Mission régionale d'autorité environnementale  
CENTRE - VAL DE LOIRE

**Avis délibéré**  
**Construction d'une centrale photovoltaïque au sol**  
**sur la commune de Le Chautay (18)**  
**Permis de construire**

N°MRAe 2022-3636

*Figure 2: Plan de masse du scénario 4 retenu (source : étude d'impact page 185)*

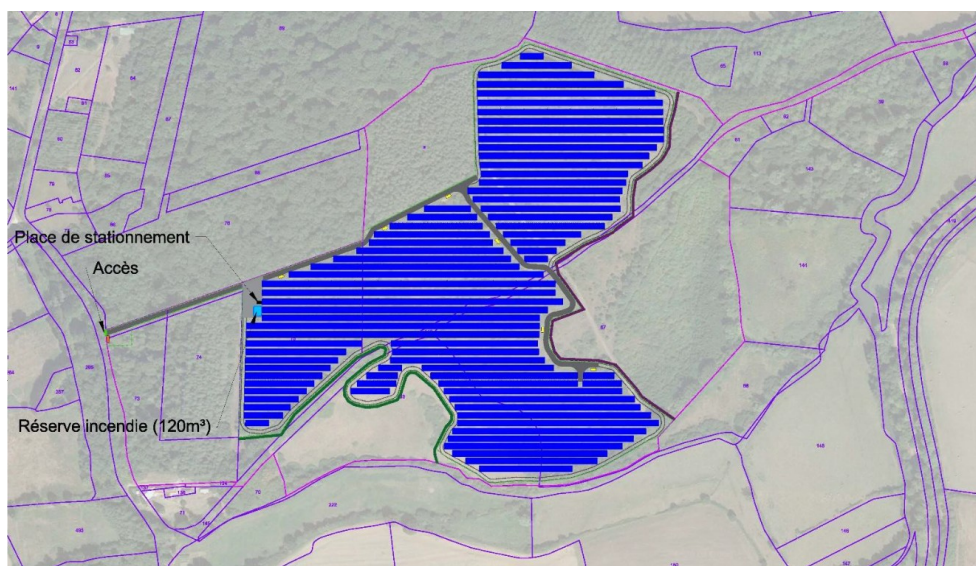
En conséquence, le choix de localisation du projet n'apparaît pas issu d'une véritable analyse sur la base d'alternatives à l'aménagement proposé, comme requis par l'article R. 122-5 7° du code de l'environnement, qui impose que soit présentée « *une description des solutions de substitution raisonnables qui ont été examinées par le maître d'ouvrage, en fonction du projet proposé et de ses caractéristiques spécifiques, et une indication des principales raisons du choix effectué.* »

**L'autorité environnementale recommande de reprendre la démarche itérative du choix d'implantation du projet à l'échelle d'un territoire pertinent afin de justifier le choix du site par une analyse multicritère rigoureuse au regard des incidences sur l'environnement et la santé humaine.**
